Ref. Concorrência nº 01/2020 – UNIOESTE/MCR

**Objeto: EMPREITADA POR PREÇO UNITÁRIO, PARA A URBANIZAÇÃO DO CAMPUS II (CCA), DA UNIOESTE - CAMPUS DE MARECHAL CÂNDIDO RONDON**

**ANÁLISE PRELIMINAR DE ENGENHARIA**

Edital n. 001/2020 – UNIOESTE –  
Campus de Marechal Cândido Rondon  
Processo n. 59.815/2020 - Reitoria  
Modalidade: Concorrência  
Tipo: Menor Preço  
Regime: empreitada por preço unitário  
APA

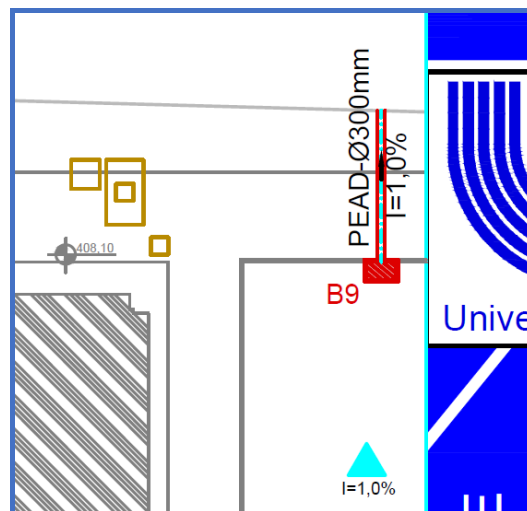
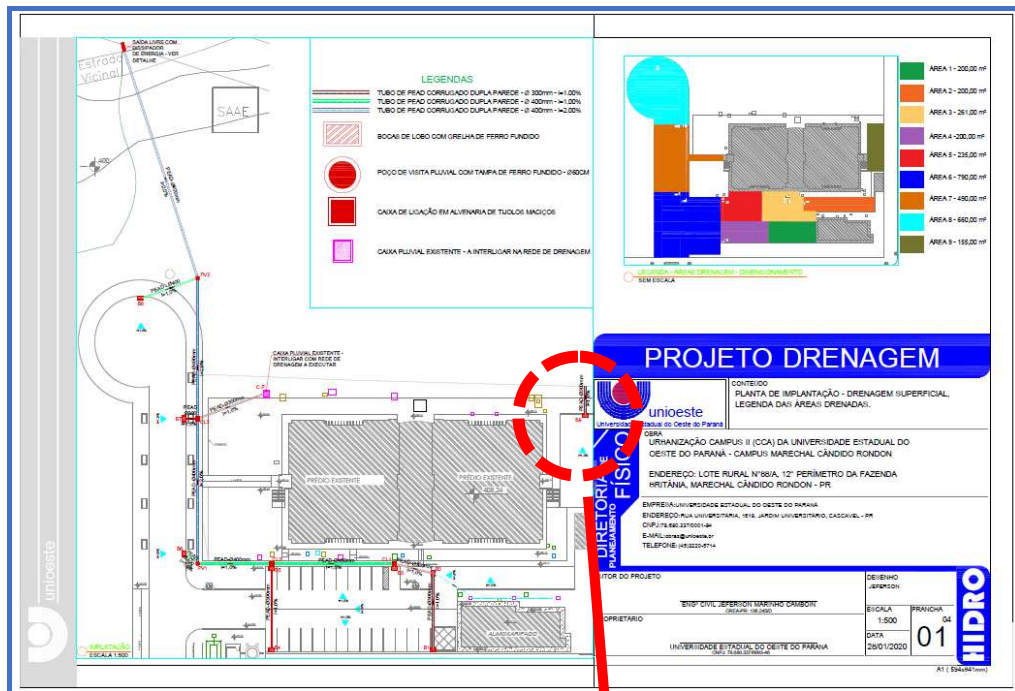
## **2 – CARÊNCIA DE INFORMAÇÃO NO PROJETO DE DRENAGEM**

Na prancha 1 do projeto de drenagem, a boca de lobo B9 aparentemente não está conectada à rede projetada, ou se está conectada a outra rede, não é visível o destino de sua descarga:

**PARECER PRELIMINAR:** Recomendo que a Entidade explicita a destinação da descarga da boca de lobo B9 no projeto de drenagem.
